Verbandsgemeinde Gerolstein

Flächennutzungsplan-Teilfortschreibung Windenergie

- Stellungnahmen im Rahmen der frühzeitigen Beteiligung der Öffentlichkeit gem. § 3 (1) BauGB

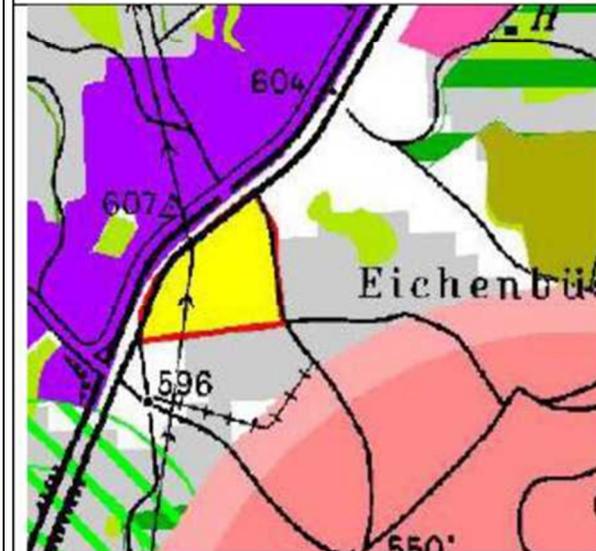
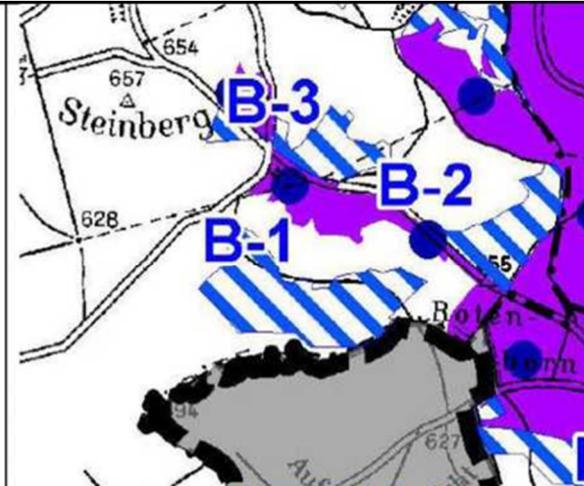
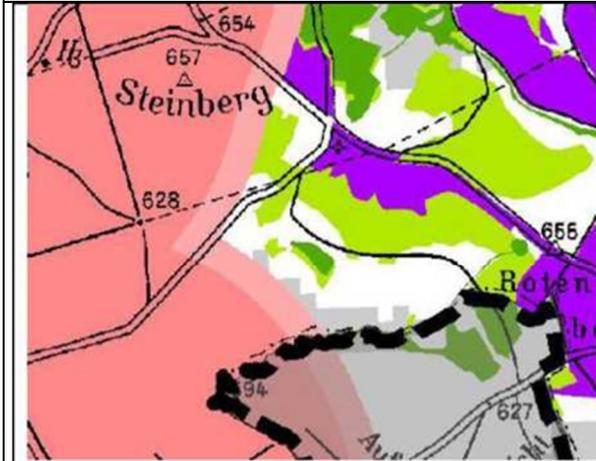
Anregung	Abwägungsvorschlag			
<p>Unter Bezugnahme auf die im Rahmen der frühzeitigen Beteiligung veröffentlichten Unterlagen zum Flächennutzungsplanverfahren der VG Gerolstein nehmen wir wie folgt Stellung:</p> <p>Rotor-Out- Regelung: Wir begrüßen die Einführung der Rotor-Out-Regelung. Jedoch wird diese nicht korrekt angewendet. In anderen FNP-Teilfortschreibungen wird eine Referenzanlage definiert, für die alle nötigen Abstände zu denjenigen Kriterien ermittelt wird, die nicht vom Rotor überstrichen werden dürfen. Dies ist beispielsweise bei der Freihaltezone von klassifizierten Straßen der Fall, wird jedoch im aktuellen Entwurf nicht abgebildet. So entsteht beispielsweise bei Stadtkyll zwischen B51 und Gewerbegebiet „Auf Zimmers“ ein schmaler Streifen, der aufgrund des verbotenen Rotorüberstriches de facto nicht bebaut werden kann. Dies kann unter Umständen auch bei anderen Kriterien der Fall sein. Bei der Restriktionsanalyse muss also zwingend zwischen den Kriterien, die vom Rotor überstrichen werden dürfen und denen, die nicht überstrichen werden dürfen, unterschieden werden. Anderenfalls werden durch die zusätzlich ausge-</p>	<p><i>Im weiteren FNP-Verfahren wird der anrechenbare Flächenbeitragswert so ermittelt, dass Sondergebietsflächen nur angerechnet werden, wenn auf angrenzenden Flächen ein Rotorüberstrich zulässig ist. Es wird dabei von einer Rotorblattlänge von 75 m gemäß WindBG ausgegangen. Das bedeutet in der Konsequenz, dass der angesprochene Streifen zwischen der B51 und dem Gewerbegebiet „Auf Zimmers“ oder Flächen, die</i></p>

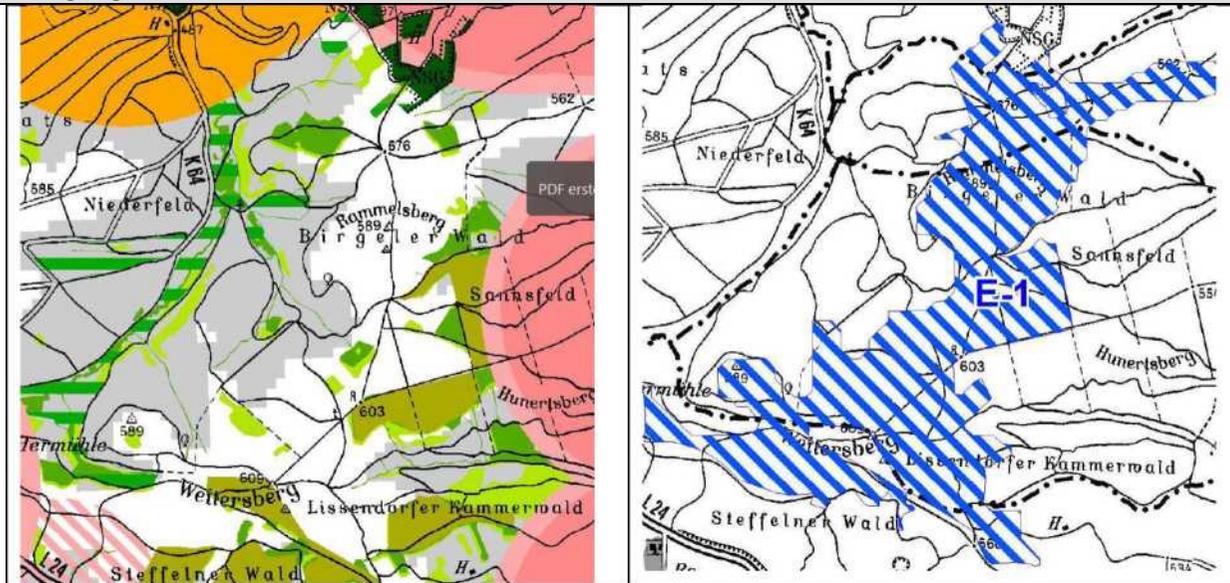
Wir möchten Sie bitten, alle Flächen dahingehend nochmals zu überprüfen.

Wasserschutzgebiet Ormont, Zone II: Schutzgebietsverordnung ausgelaufen – neuer Abgrenzungsentwurf liegt vor und wird in Karte ergänzt.

Wegen Lage zwischen Hochspannungsleitung und B51 (Schutzabstände) für Windenergienutzung nicht geeignet, da nicht groß genug.

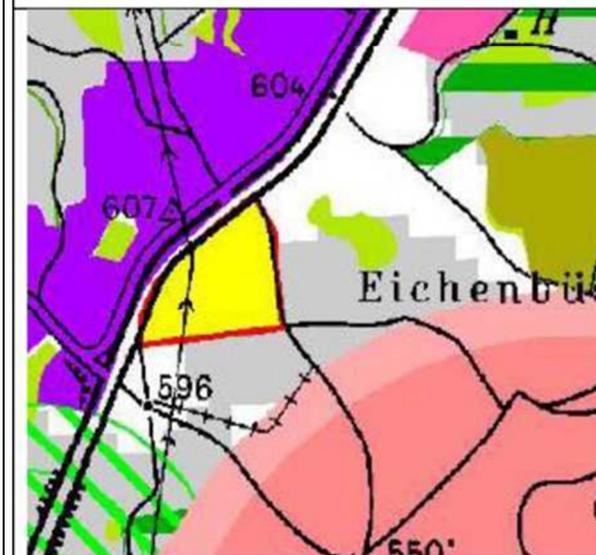
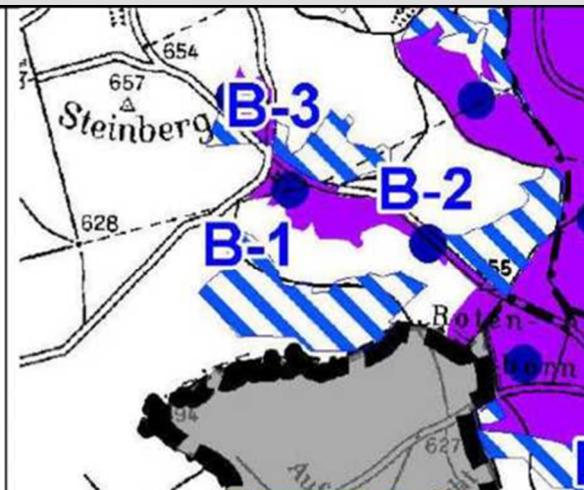
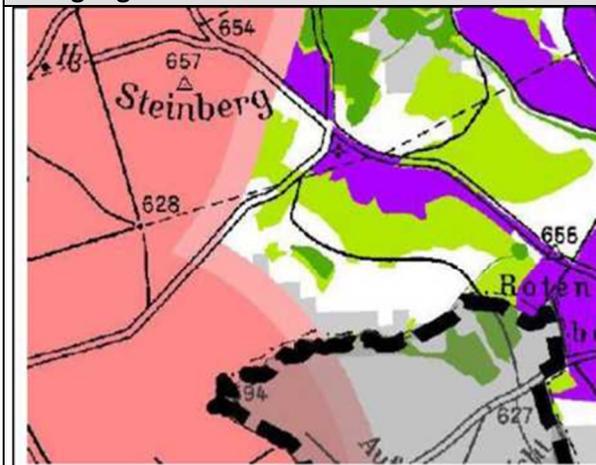
Anregung	Abwägungsvorschlag
<p>cherheit zu bewerten.</p> <p>Bedeutsame Waldbereiche: Waldgebiete mit besonders schützenswerten Funktionen (Schutzwald nach Landeswaldgesetz, Naturwaldreservate, Genressourcenschutzwald, Waldversuchsflächen, Erosionsschutzwald) werden als potenzielle Eignungsfläche ausgeschlossen. Verwiesen wird hier auf den forstfachlichen Beitrag zum Regionalen Raumordnungsplan der Region Trier. Leider ist für uns nicht ersichtlich, wann dieser forstfachliche Beitrag veröffentlicht wurde. Sofern dieser bereits mehrere Jahre veraltet ist, kann er aus unserer Sicht nicht mehr herangezogen werden. Wir bitten deshalb darum, die zugrunde gelegten Abgrenzungen für die bedeutsamen Waldbereiche auf ihre Aktualität hin zu überprüfen (insbesondere in Bezug auf Kalamitätsflächen) und - falls erforderlich - die Abgrenzungen anzupassen.</p> <p>Fehlerhafte Übernahme der potenziellen Eignungsflächen aus der Restriktionsanalyse: Vergleicht man die Karte 1 - Restriktionsanalyse mit der Karte 2- Potenzielle Eignungsflächen, so ist zu erkennen, dass die Abgrenzungen der potenziellen Eignungsflächen in manchen Bereichen nicht der freibleibenden Fläche aus der Restriktionsanalyse entsprechen und dass manche kleinere Flächen aus nicht erklärten Gründen erst gar nicht als potenzielle Eignungsflächen übernommen wurden. Beispiele hierfür sind nachfolgend ausgeführt:</p>	<p><i>Birgel und WSG Kerpener Wald) zum langfristigen Schutz des Trinkwassers von der Windenergienutzung ausgeschlossen.</i></p> <p><i>Der forstfachliche Beitrag stammt aus dem Jahr 2010 und dient als eine Grundlage für die Ausweisung der Vorranggebiete für die Forstwirtschaft. In der Tat kann v.a. durch Kalamitäten die damalige Bewertung nicht mehr dem heutigen Zustand entsprechen. Eine flächendeckende Prüfung dieser Bestände im Rahmen des laufenden FNP-Verfahrens ist nicht möglich. Es besteht aber die Möglichkeit, durch Nachweis des Projektierers in Abstimmung mit dem zuständigen Forstamt entsprechend veränderte Waldbestände in das FNP-Verfahren aufzunehmen.</i></p> <p><i>zur Kenntnis genommen</i></p>

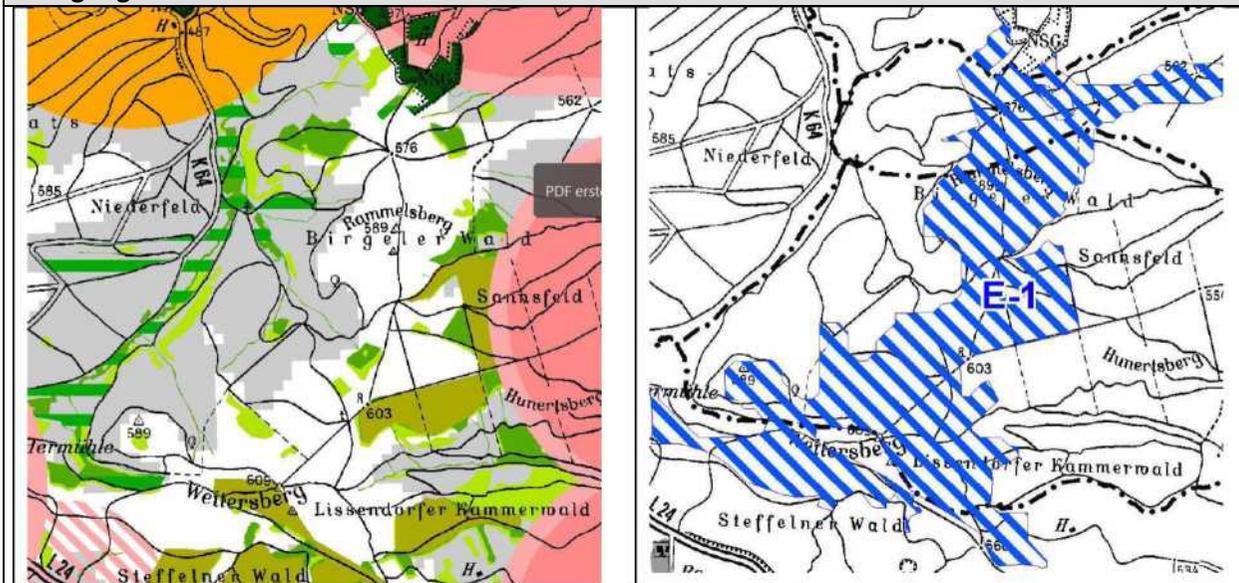
Wir möchten Sie bitten, alle Flächen dahingehend nochmals zu überprüfen.

Wasserschutzgebiet Ormont, Zone II: Schutzgebietsverordnung ausgelaufen – neuer Abgrenzungsentwurf liegt vor und wird im weiteren Verfahren in der Karte ergänzt.

Wegen Lage zwischen Hochspannungsleitung und B51 (Schutzabstände) für Windenergienutzung nicht geeignet; Fläche zu klein für WEA.

Planungsgebiet Kerschenbach

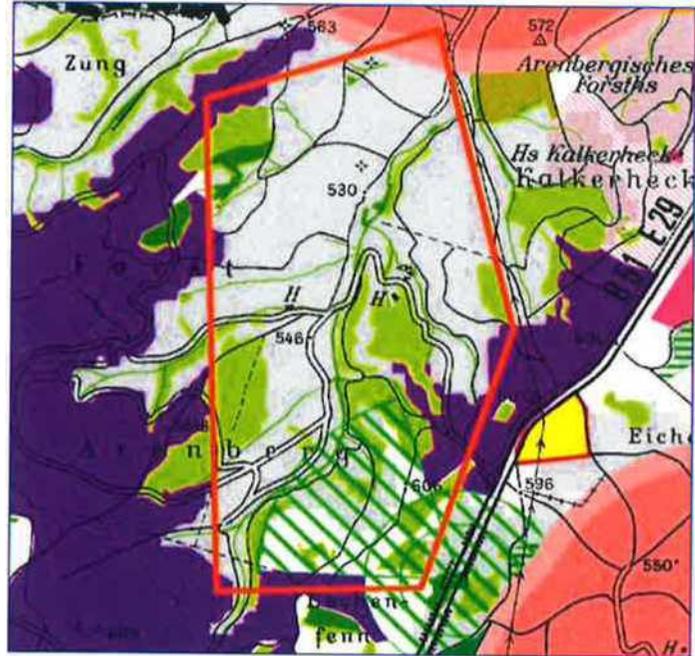
Ziel der JUWI GmbH ist es, innerhalb der nächsten 2 Jahre zahlreiche, relevante Gutachten zu den Themen Immissionsschutz, Naturschutz und Artenschutz für den Windpark Kerschenbach erstellen zu lassen, um die Vereinbarkeit des Vorhabens mit den Belangen des Natur- und Artenschutzes hervorzuheben. Gleichzeitig soll die Vorbereitung und Zusammenstellung eines Genehmigungsantrags nach Bundesimmissionsschutzgesetzes (BImSchG) für das Projekt vorgenommen werden.

Deshalb möchten wir Ihnen im Folgenden erläutern, warum unserer Ansicht nach die Flächenkulisse zwischen Ormont und Schönfeld / Stadtkyll als Eignungsfläche in die Teilfortschreibung Windenergie des Flächennutzungsplans der Verbandsgemeinde Gerolstein mit aufgenommen werden sollte:

- 1) Drei der insgesamt vier geplanten Windenergieanlagen liegen in einem Bereich mit einer mittleren Windgeschwindigkeit von 6,2 m/s bis 6,4 m/s in 140m über Grund und eine der geplanten Windenergieanlage mit einer mittleren Windgeschwindigkeit von 6,0 m/s bis 6,2 m/s und unterliegen demnach dem Ausschlusskriterium, welches in der Begründung zur Teilfortschreibung festgelegt wurde. Die geplanten Anlagen gewährleisten in aktuellen

Der beantragten Ausnahme vom Steuerungskriterium „Mindestwindgeschwindigkeit“ wird nicht zugestimmt. Die südliche Anlage im Freihaltebereich der Wildbrücke kann jedoch umgesetzt werden, da der Freihaltebereich verkleinert wird (siehe unten) und die Mindestwindge-

Anlage 1: Ausschnitt eines geschützten Borstgraswiesens. Abfragekoordinaten: RW=323186.01+HW=5571882.45+LON=6.518644+LAT=50.272571

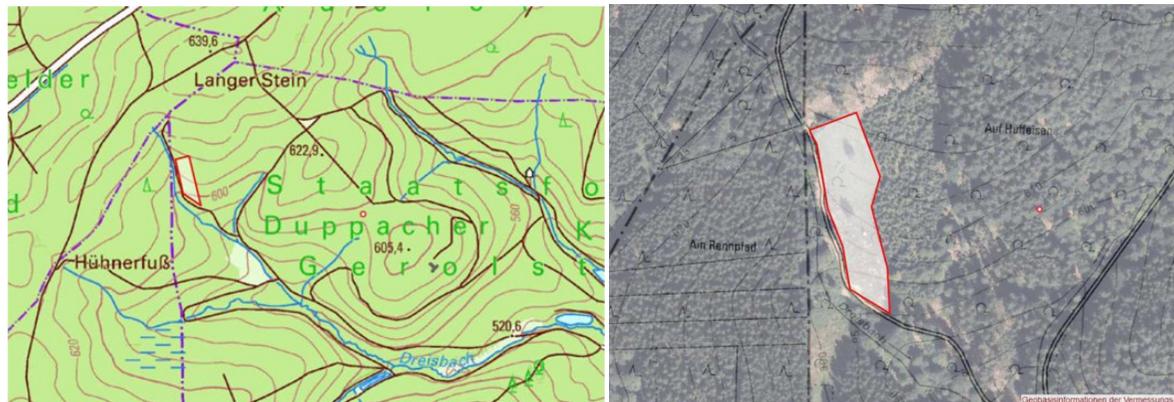
Rechtsgrundlagen: Auf der Zulassungsebene von Windkraftanlagen sind die Vorschriften des Bundes-Immissionsschutzgesetzes (BImSchG) und des Gesetzes über die Umweltverträglichkeit (UVPG) zu beachten. (Recht der Natur, IDUR Sonderheft Nr 67, 2012)

Nachhaltigkeit: Anlagen müssen nach deren Nutzung schadlos abgebaut und recycled werden. Für eine mögliche Standortnutzung nach Energiegewinnung durch Windkraft sollten im Vorfeld Regelungen entwickelt und finanzielle Rückstellungen für den Rückbau durch den Betreiber angelegt werden.

Im laufenden Planungs- und Genehmigungsverfahren festgelegte Kompensations- und Artenschutzmaßnahmen (z.B. Abschalttechniken / -automatiken zum periodischen Schutz von Fledermäusen und Zugvögeln) müssen prüfbar und transparent offengelegt werden. Die Umsetzung der oben genannten Maßnahmen ist von den Genehmigungsbehörden jährlich zu überprüfen. Defizite müssen einklagbar sein. Eine vom Betreiber zu finanzierende ökologische Bauaufsicht hat die entsprechenden Auflagen zu überwachen.

zur Kenntnis genommen – Hinweis für die Einzelgenehmigungsebene

zur Kenntnis genommen – Hinweis für die Einzelgenehmigungsebene

zur Kenntnis genommen – Hinweis für die Einzelgenehmigungsebene
